ARRETE MUNICIPAL A2024_29

OBJET : Arrêté de mainlevée de l'arrêté de mise en sécurité en procédure d'urgence concernant l'immeuble situé 79 avenue Pierre Larousse à Malakoff (92240), section cadastrale n° C 49 ayant également impacté la sécurité de l'immeuble situé 77 quater avenue Pierre Larousse à Malakoff (92240), section cadastrale n° C 48

RAPPORT D'EXPERTISE : PERIL IMMINENT

Etaitement d'un mur contre-terre éffondré en cave.

➤ Voie publique (photos n°1 à 3) :

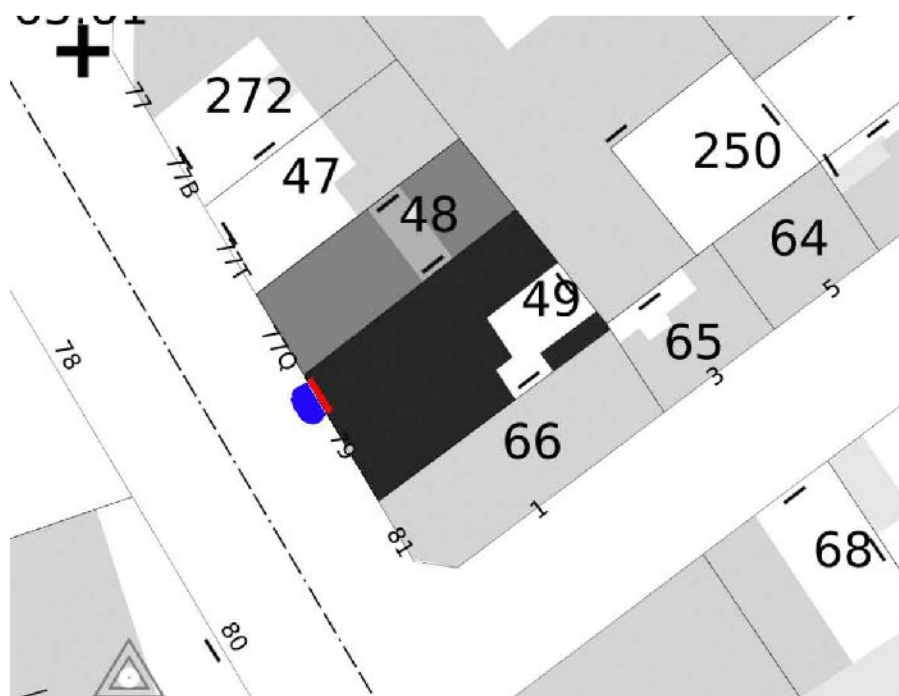
Un sondage destructif montre une cavité sous le trottoir, au droit du mur effondré :

- Dimensions approximatives : 2m x 1.5m, profondeur 1m ;
- De nombreux réseaux se trouvent à cet endroit : eau, gaz, électricité ;
- La cavité est beaucoup plus profonde que les tuyaux : important ravinement des sablons ;

En rouge : mur effondré
En bleu : cavité sur voie publique

- La cavité a été recouverte de deux plaques de contre-plaqué marine ;
- Un barriérage a été mis en place au droit des immeubles, à 4m environ de ceux – ci ;
- Un feu de circulation alternée a été posée et la circulation réduite à 15km/h ;
- L'ensemble des occupants des deux immeubles a été évacué ;
- L'ensemble des réseaux dangereux (eau-gaz-électricité) a été neutralisé ;

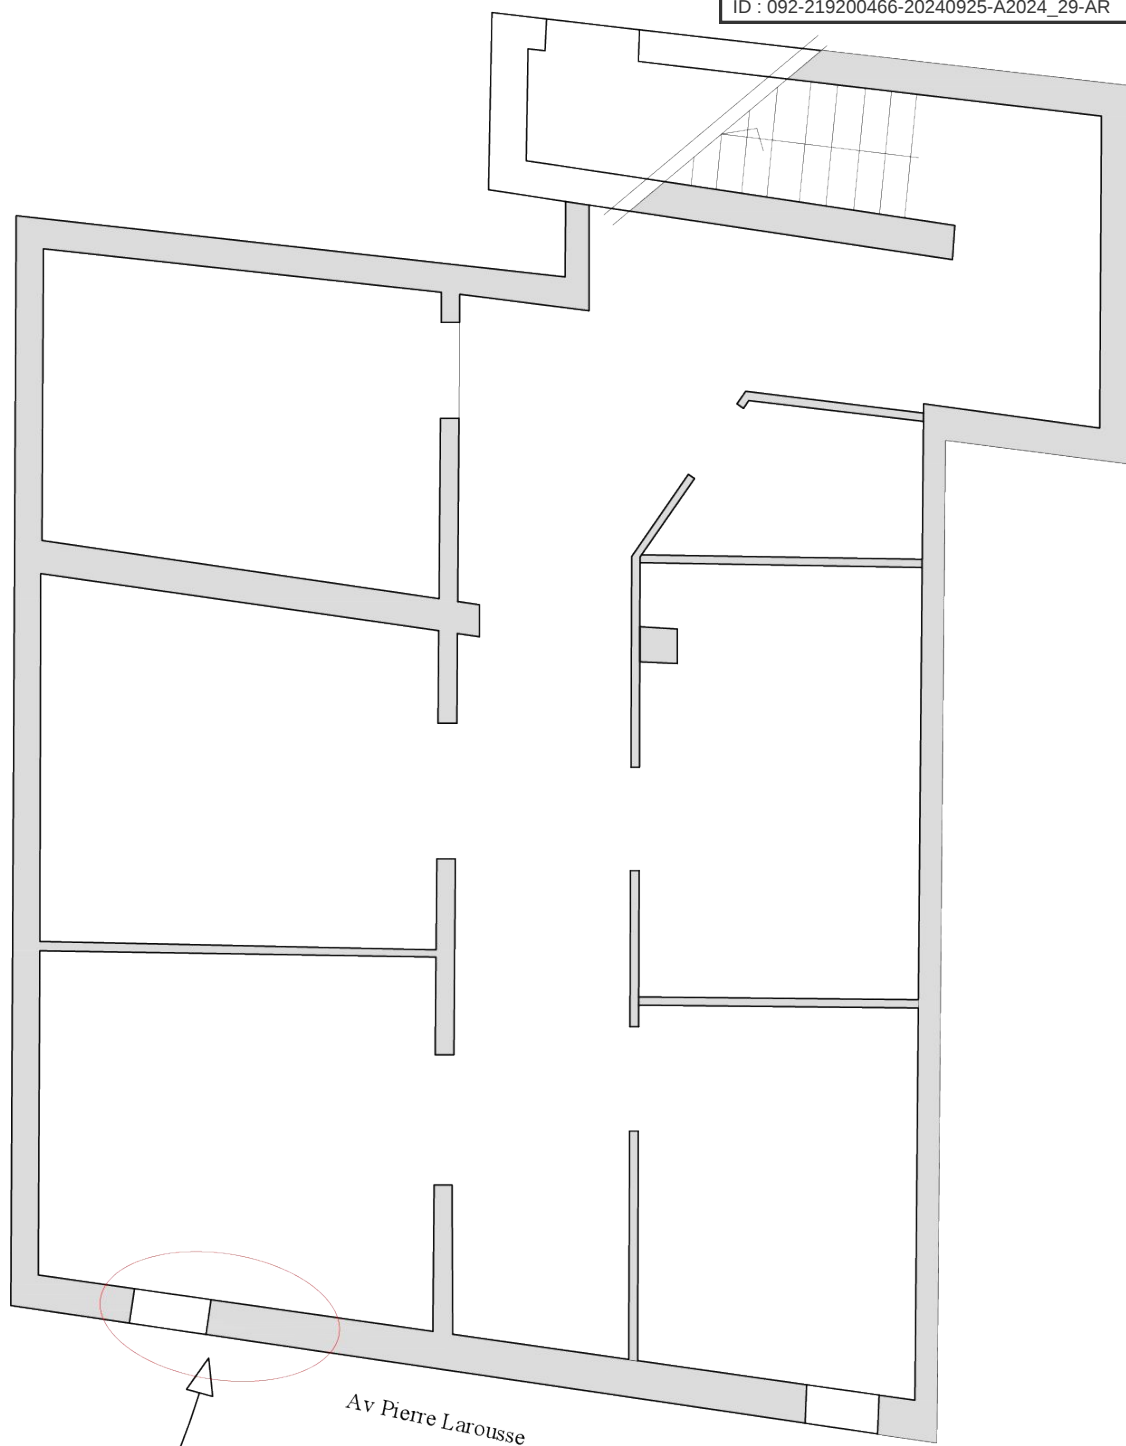
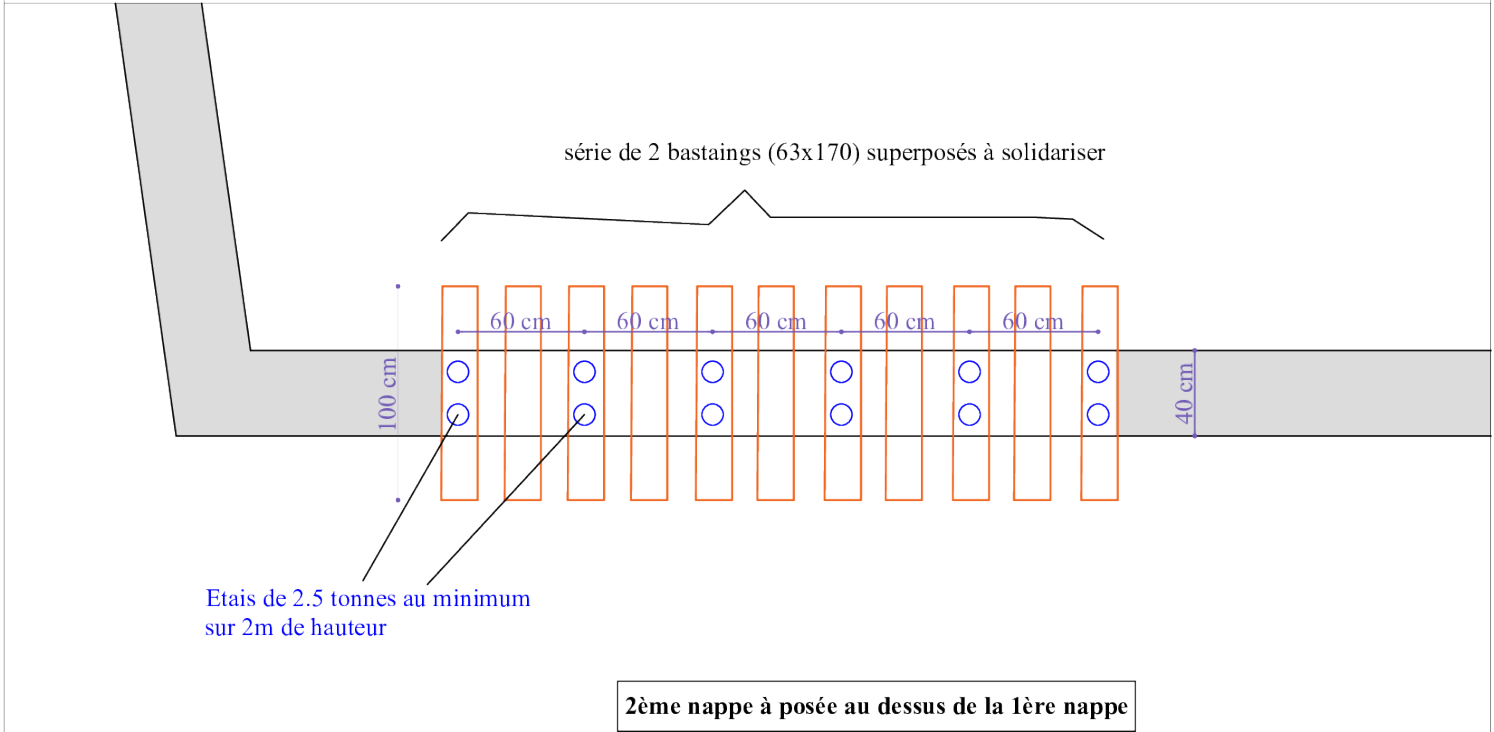
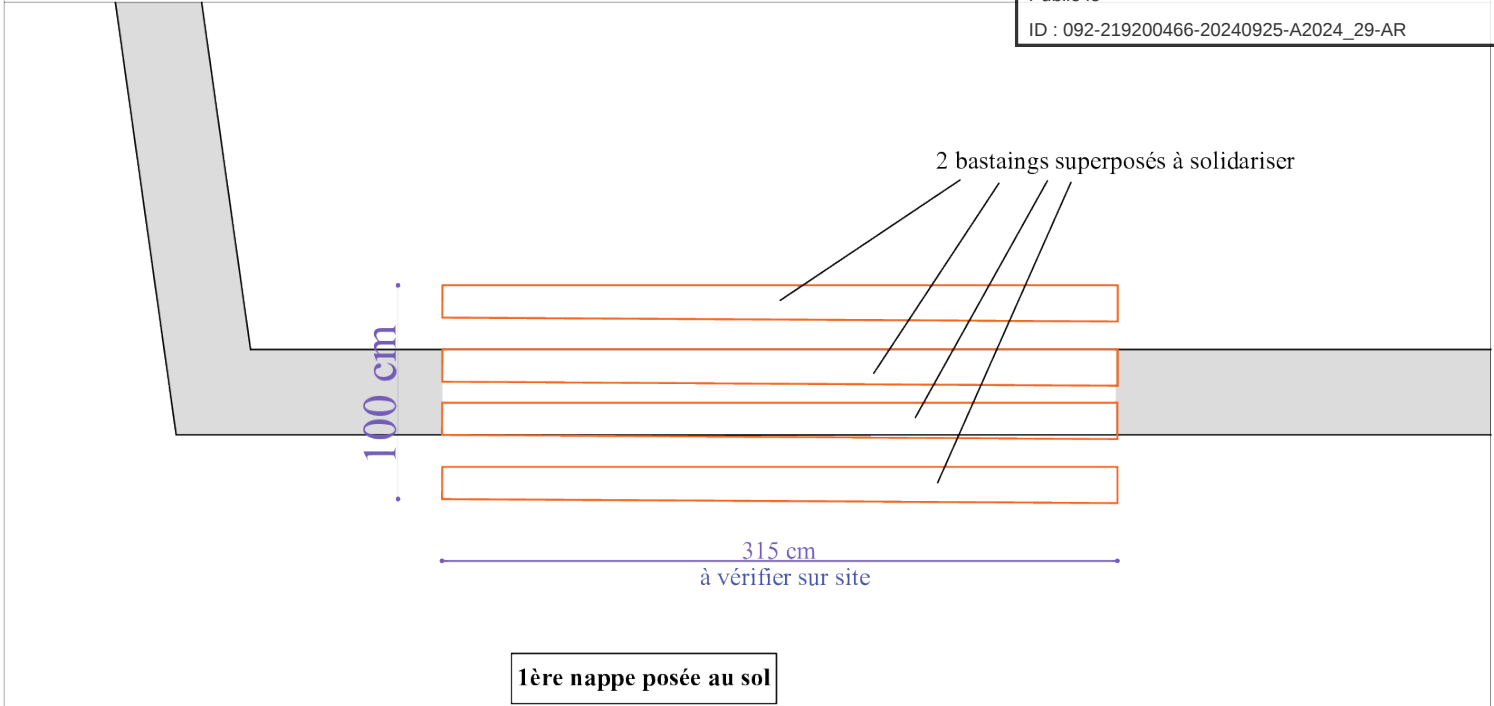
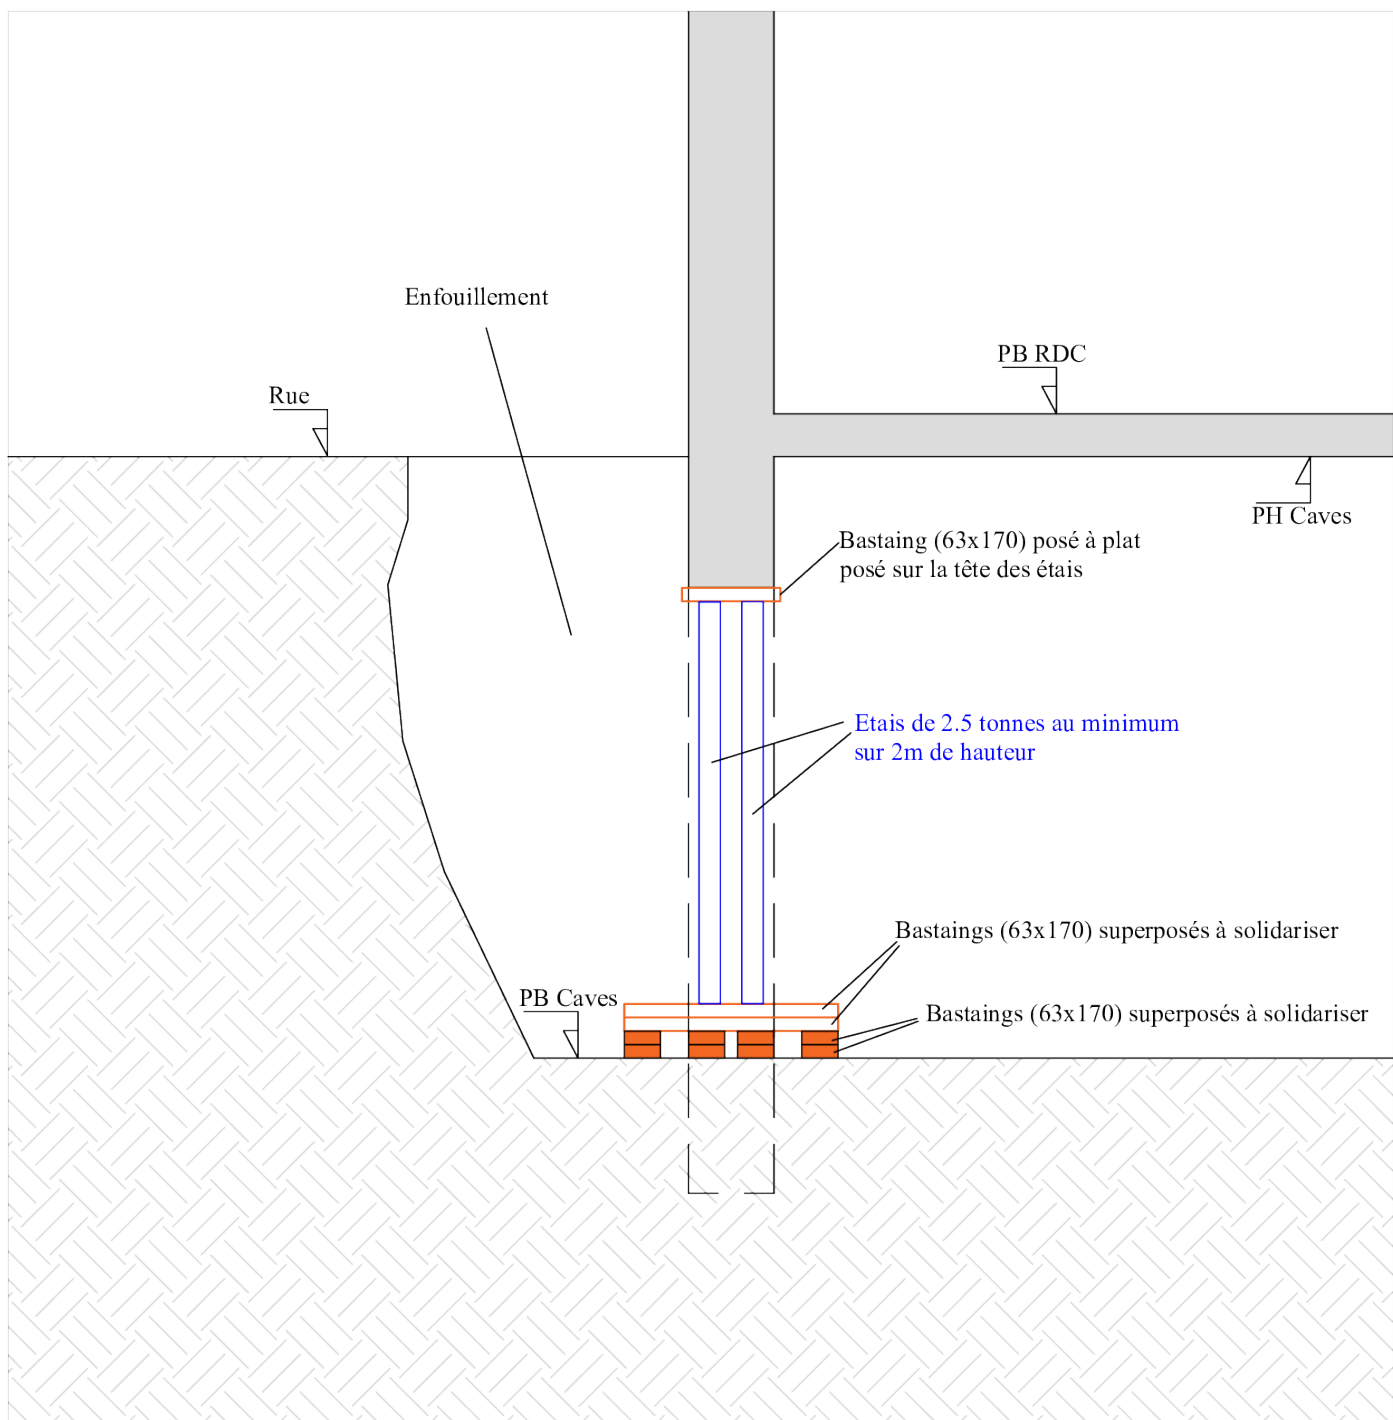
- Etais de 2.5 tonnes au minimum sur 2m de hauteur par étais
- Bastinges en bois résineux C24

- Etais de 2.5 tonnes au minimum sur 2m de hauteur par étais
- Bastaings en bois résineux C24

Rapport de visite du 23 / 09 / 2024

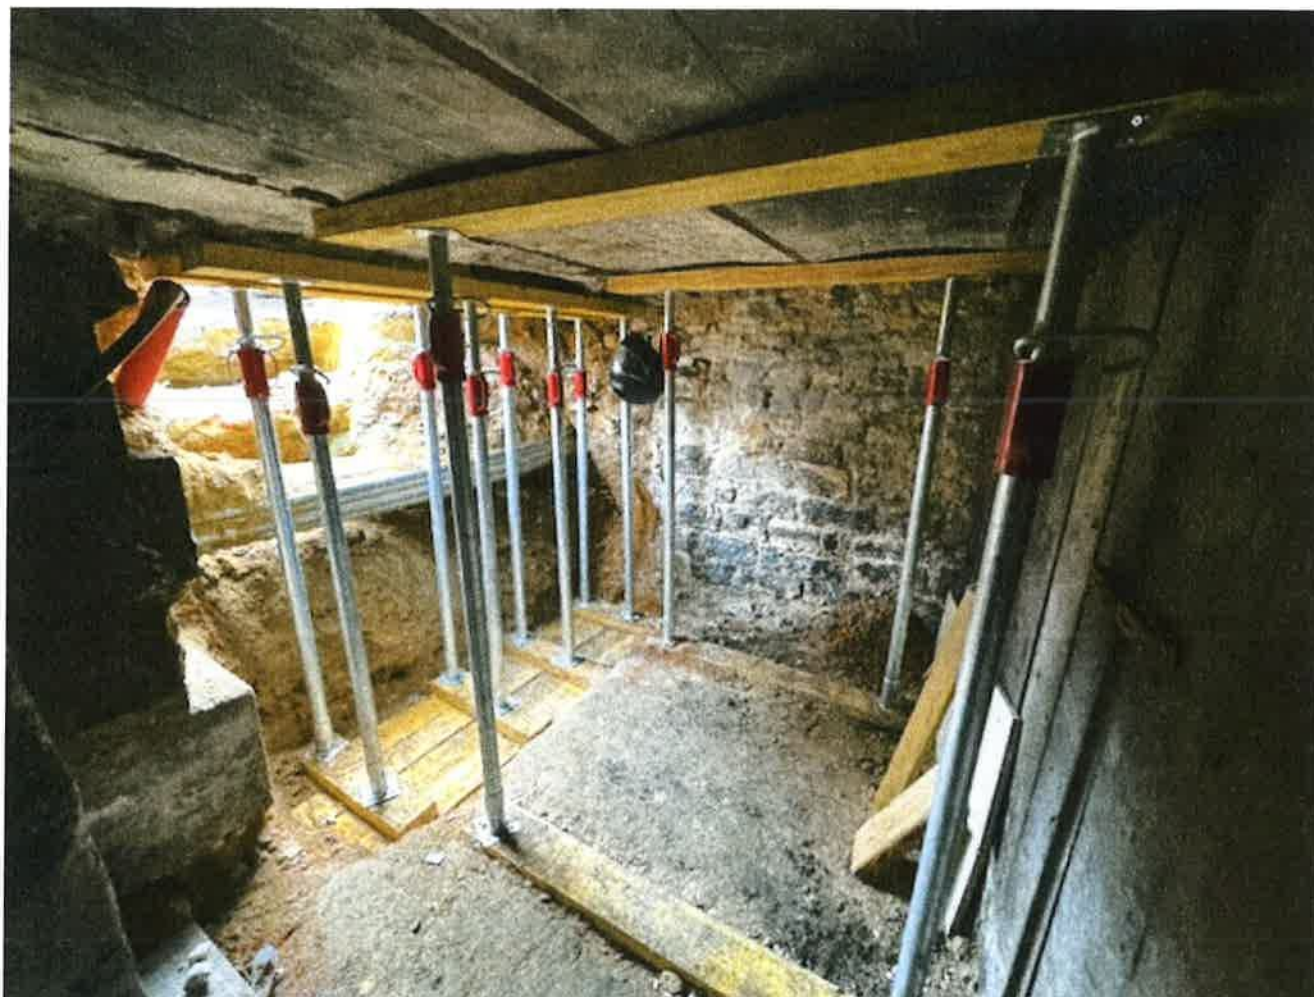
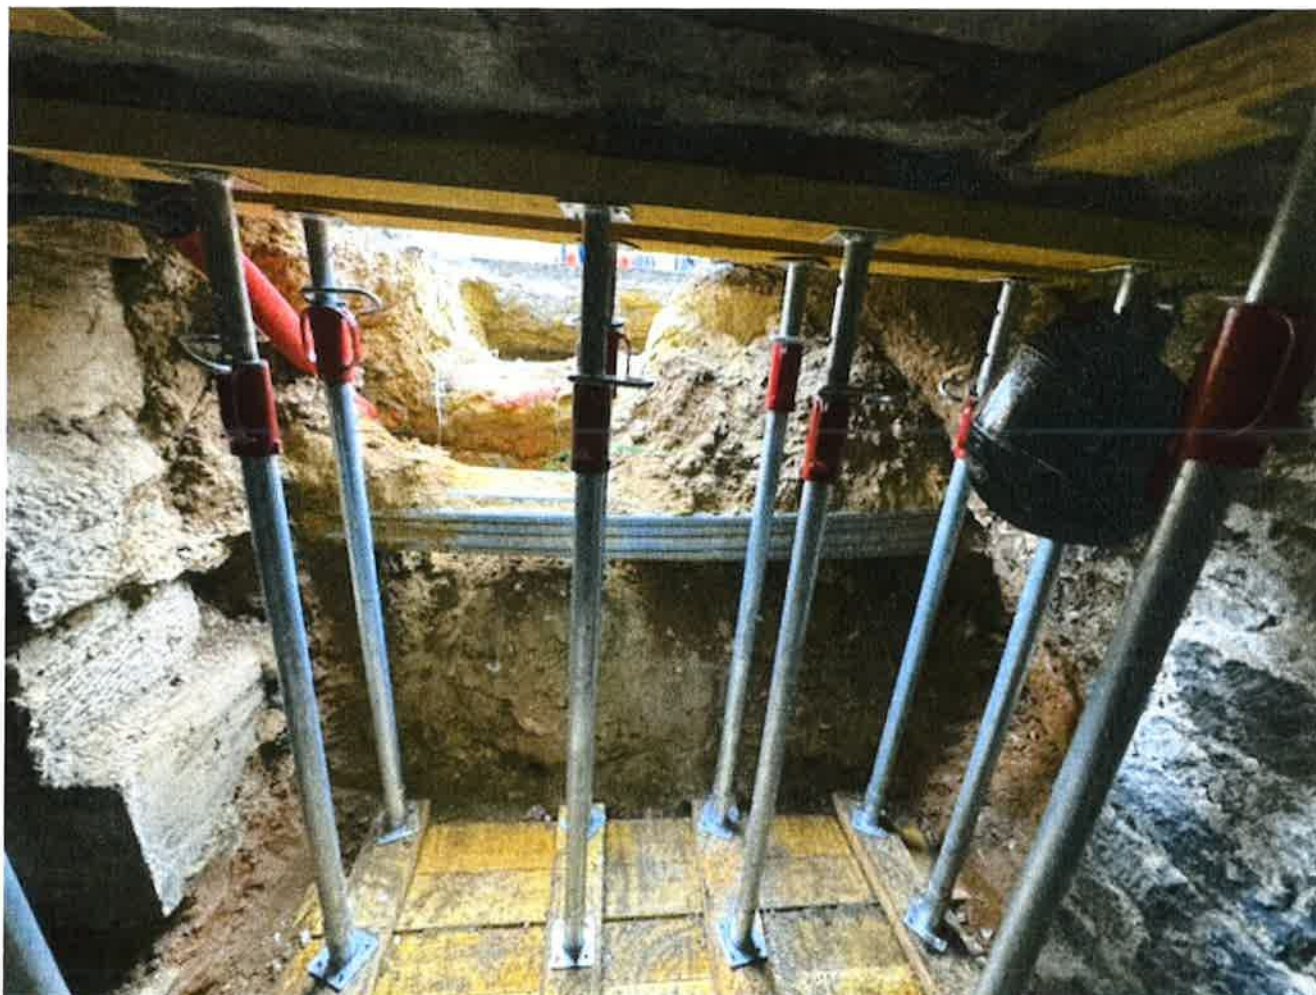
Nous confirmons que l'ouvrage d'étalement du mur effondré de la copropriété du 79 rue Pierre Larousse à Malakoff, mis en œuvre, par l'entreprise ALTO IDF est conforme aux plans réalisés par notre bureau d'étude (Plans de la série n°240917PL8787).
